con la presente si inviano le Osservazioni contro il Progetto di un impianto eolico codice procedura ID\_VIP/ID\_MATTIM: 12691 denominato "Pitigliano" ubicato nei comuni di Pitigliano (GR) e Sorano (GR) costituito da 20 (venti) aerogeneratori di potenza nominale 7,0 MW per un totale di 140,0 MW con relative opere connesse ed infrastrutture indispensabili.  
Cordiali saluti

**ID: Codice procedura (ID\_VIP/ID\_MATTM): 12691**

**"Progetto di un impianto eolico denominato "Pitigliano" ubicato nei comuni di Pitigliano (GR) e Sorano (GR) costituito da 20 (venti) aerogeneratori di potenza nominale 7,0 MW per un totale di 140,0 MW con relative opere connesse ed infrastrutture indispensabili"**

Immagine 1. Vincoli ex art. 136 del CBC dal PIT della Regione Toscana e zona approssimativa dove è progettato l'impianto industriale.

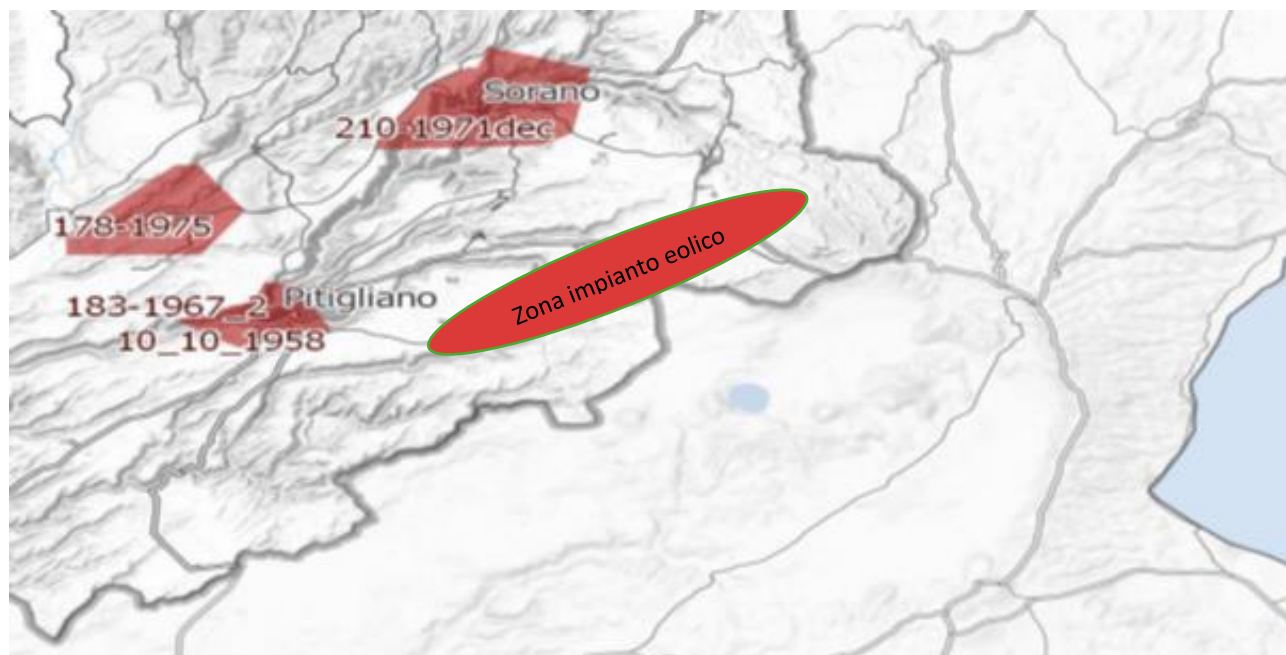
Al contrario di quanto sostiene la proponente, si evidenzia che l'impianto eolico industriale citato non solo ricadrebbe con tutti e 20 gli aerogeneratori all'interno delle fasce di rispetto di 3 km di due vincoli paesaggistici di notevole interesse pubblico esistenti nella Regione Lazio e con una parte di essi nel vincolo paesaggistico del Centro abitato di Sorano ( GR) quindi in aree non idonee all'installazione di impianti di energia rinnovabile. Addirittura, alcuni aerogeneratori sarebbero ubicati a poche centinaia di metri dai perimetri dei due vincoli paesaggistici laziali ex art 136 del CBC. Ma la non idoneità dell'area non sarebbe certificata soltanto da questi vincoli paesaggistici ma anche dalle fasce di rispetto dei Beni della Parte seconda del CBC numerosi nel territorio interessato dal progetto dell'impianto eolico. Infatti la Proponente a pag 11 del SIA scrive: *"L'area interessata si trova all'esterno delle aree SIN individuate in Toscana e dista circa: 2,8 km dal centro abitato di Pitigliano, 2,7 km dal centro abitato di Onano, 2,8 km dal centro abitato di Latera"*. Quindi l'impianto come certifica la proponente potrebbe ricadere all'interno delle fasce di rispetto dei Centri Storici dei paesi citati e comunque li lambirebbe. Incompatibile sarebbe l'ubicazione di una parte del cavidotto che ricadrebbe nelle fasce di rispetto

del vincolo paesaggistico di notevole interesse pubblico del Centro Storico di Pitigliano. Considerando che le Regioni grazie al Decreto interministeriale nell'emanazione della legge sulle aree idonee e non idonee hanno la facoltà di estendere le fasce di rispetto dei Beni del CBC fino a 7 km per alcuni di essi non è da escludere che gli aerogeneratori del progetto eolico, essendo ancora in itinere, tra qualche mese si troverà ancora con ulteriori incompatibilità oltre alle numerose già esistenti. Questa possibilità di estensione delle fasce di rispetto fino a 7 km per i Beni del CBC da parte delle Regioni diventa particolarmente probabile per il Centro Storico di Pitigliano famoso nel mondo come dimostra anche il prestigioso riconoscimento insieme a Sovana e Sorano nell'elenco dei siti del World Monuments Found (WMF) prestigiosa istituzione con sede a New York che svolge un ruolo complementare a quello dell'Unesco. La stessa considerazione per il Centro storico di Pitigliano ovviamente vale sia per Sorano che per Sovana.

*Inoltre, come sostiene la Proponente parte dell'impianto si verrebbe a trovare a 3,5 km dal centro abitato di Sorano. Infatti, tre degli aerogeneratori WTG 08, 09, 10 sono addirittura all'interno delle fasce di rispetto dei 3 km del suo vincolo paesaggistico di notevole interesse pubblico ex art 136 del CBC. Si evidenzia che così si crea*

un'ulteriore incompatibilità con la tutela del Paesaggio.

Immagine 3. Cumulo di una parte di impianti eolici, fotovoltaici e geotermici industriali in progettazione ed esistenti intorno all'eolico industriale "Pitigliano".

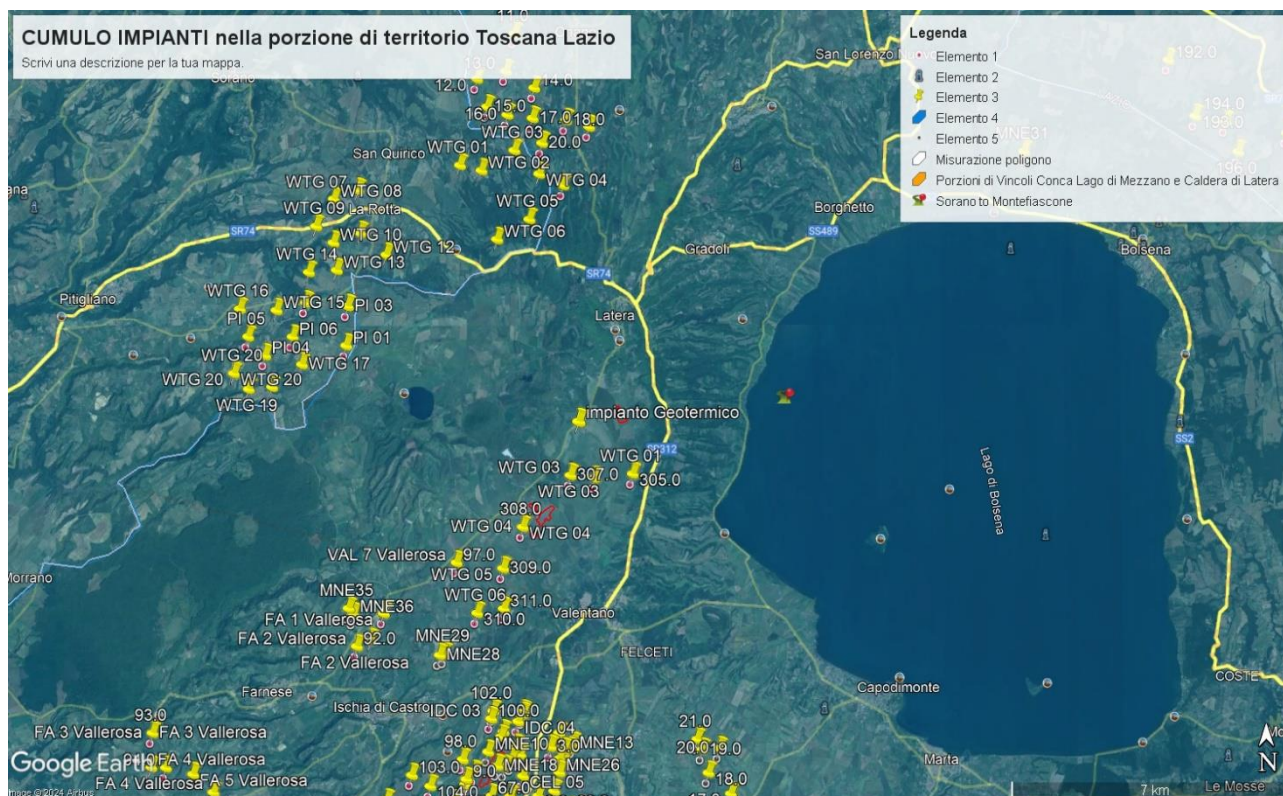
Culturali “*Ambito paesaggistico, geologico e geomorfologico dell’orlo della caldera di Latera ...*” Non vengono nemmeno citati gli impianti eolici in progetto al MASE, il “Rempillo” (6 aerogeneratori) e un altro in verifica amministrativa di 14 aerogeneratori e 72, 6 MW. Ad oggi nei territori di Pitigliano, Sorano e in quello limitrofo potenzialmente potrebbero essere insediati 40 aerogeneratori alti 200 metri e larghi 170. Ma la proponente non cita neanche altri impianti che creerebbero il cumulo e quindi maggiore impatto. Infatti, sul territorio della “Città del Tufo” (Sorano e Pitigliano) impatterebbero anche l’impianto eolico “Montarzo” di Onano con 13 aerogeneratori con le dimensioni ricordate, l’altro eolico industriale nel territorio di Valentano con sette aerogeneratori (stesse dimensioni), gli impianti di Farnese con un minieolico di 3 Torri alte 60 metri già installate in località Poggio del Crognolo e l’impianto eolico industriale “Vallerosa” (7 aerogeneratori alti 200 metri e larghi 158 metri) in procedura VIA presso la Regione Lazio. Inoltre, altri impianti del minieolico già presenti a Valentano, Cellere e Piansano e due progetti eolici industriali con le stesse dimensioni ( 200 m x 170 m) nel Comune di Ischia di Castro. La valutazione del cumulo non prende neanche in considerazione gli impianti industriali di fotovoltaico e agrivoltaico in progetto a Farnese, Valentano, Ischia di Castro, Cellere. L’impianto geotermico in procedura Via al MASE, progettato nella Caldera di Latera. Quindi è stata effettuata una valutazione del potenziale impatto cumulativo non veritiera a dispetto di quanto affermato dalla proponente che sostiene di aver preso in considerazione uno spazio di 10 km intorno al suo impianto per gli impatti che si creerebbero.

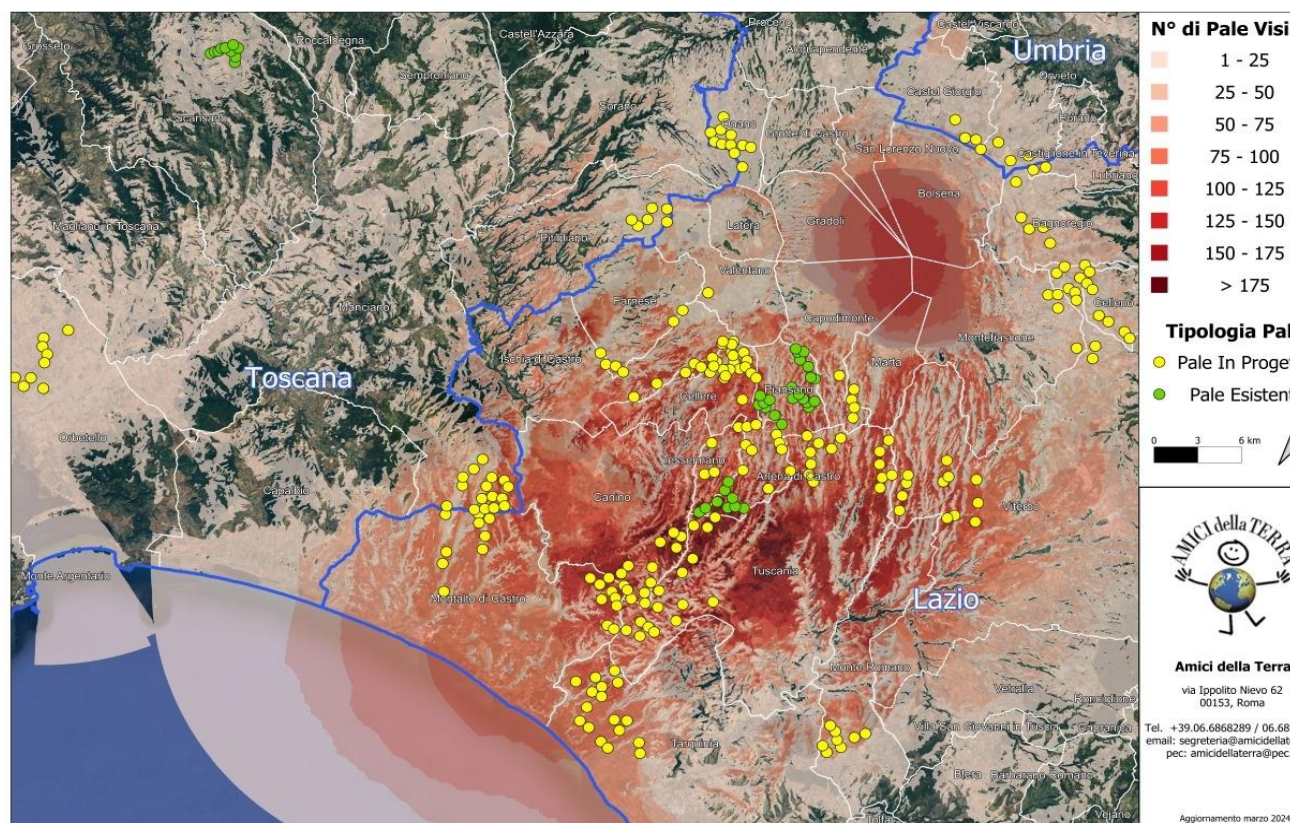
Riguardo al cumulo degli impianti FER, le mappe prodotte dalla proponente riguardano, come già evidenziato, soltanto una parte molto piccola degli impianti FER dell'area intermedia e vasta e in particolare di quelli eolici che contribuiscono a creare un notevole cumulo e la saturazione del territorio tosco laziale. Riguardo al cumulo dei soli impianti eolici si riporta la mappa dell'intervisibilità degli impianti eolici elaborata dall'Associazione nazionale “Amici della Terra”.

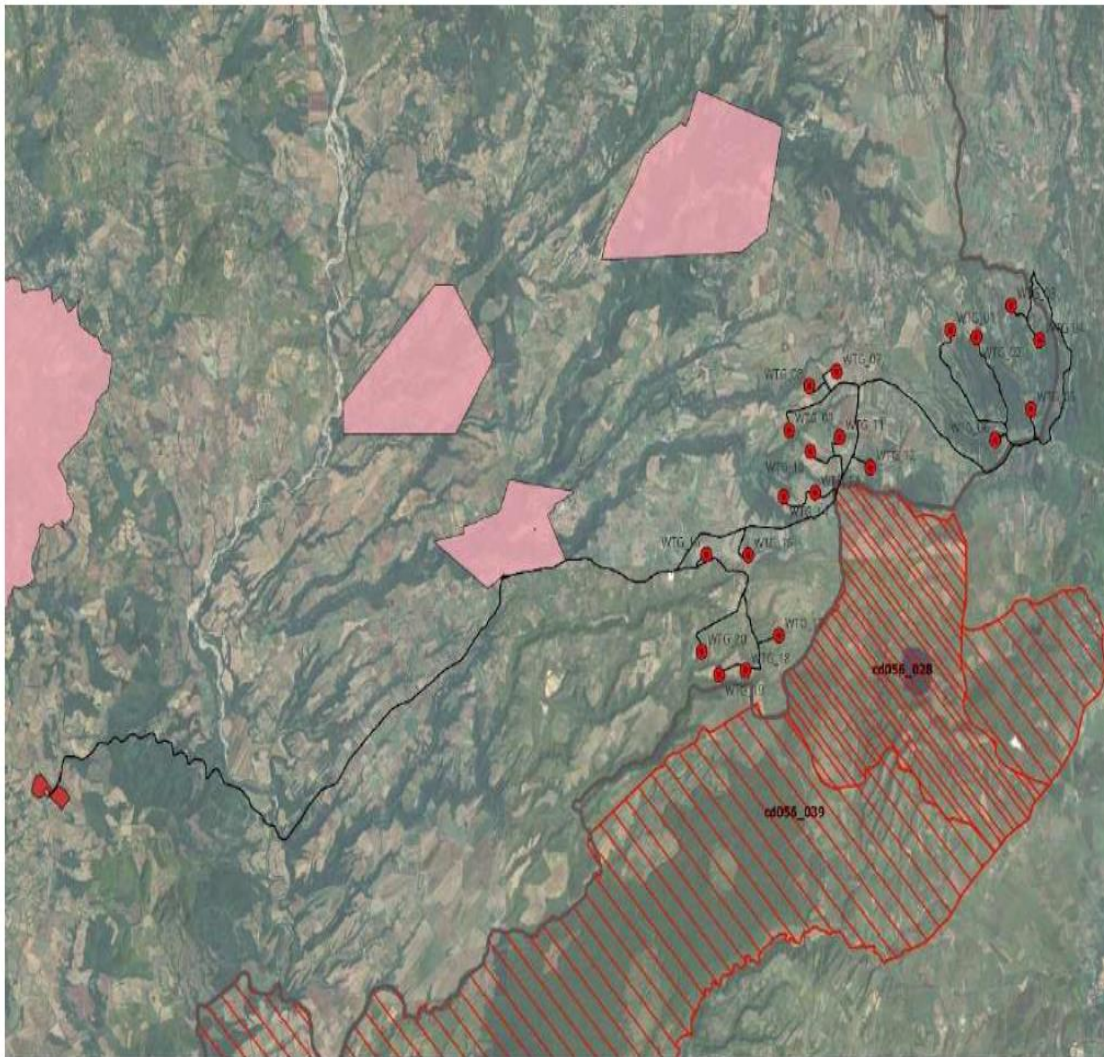
**IMMAGINE n. 4** Si evidenzia che i tre aerogeneratori WTG 07, WTG 08 e WTG 09 impattano con il vincolo paesaggistico di notevole interesse pubblico del Centro Storico di Sorano. Il WTG 07 si troverebbe a 2828 m, WTG 08 2504 e WTG 09 2990. Il cavidotto dell'impianto invece impatta in buona parte del Vincolo paesaggistico ex art. 136 del CBC del Centro Storico di Pitigliano.
